Zn. spr.: ZG.270.81.2024

*Dotyczy: postępowania prowadzonego w procedurze ogłoszenia o zamówieniu na roboty budowlane pn.: „Przebudowa istniejącej zastawki spiętrzającej do 1 metra na zbiorniku retencyjnym leśnictwo Bojanowo (działka nr: 215,216)”.*

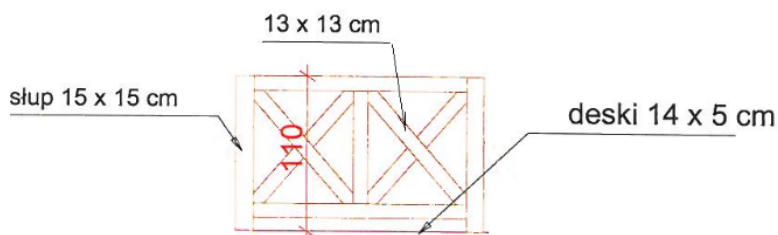
*Proszę o wskazanie szczegółów rozwiązania połączenia istniejącego przyczółka przepustu z projektowaną budowlą zastawki.*

Istniejący przyczółek z projektowaną budowlą można połączyć:

- a) w przypadku wykonania budowli na miejscu - kotwami stalowymi o średnicy 16 mm w rozstawie co 25 cm wklejanymi w beton przepustu, połączonymi spawem ze zbrojeniem,
- b) w przypadku nowej budowli - z prefabrykatów kotwami stalowymi w/w wklejanymi. Zastosować należy uszczelnienie plastyczne pomiędzy przepustem a nowym elementem.
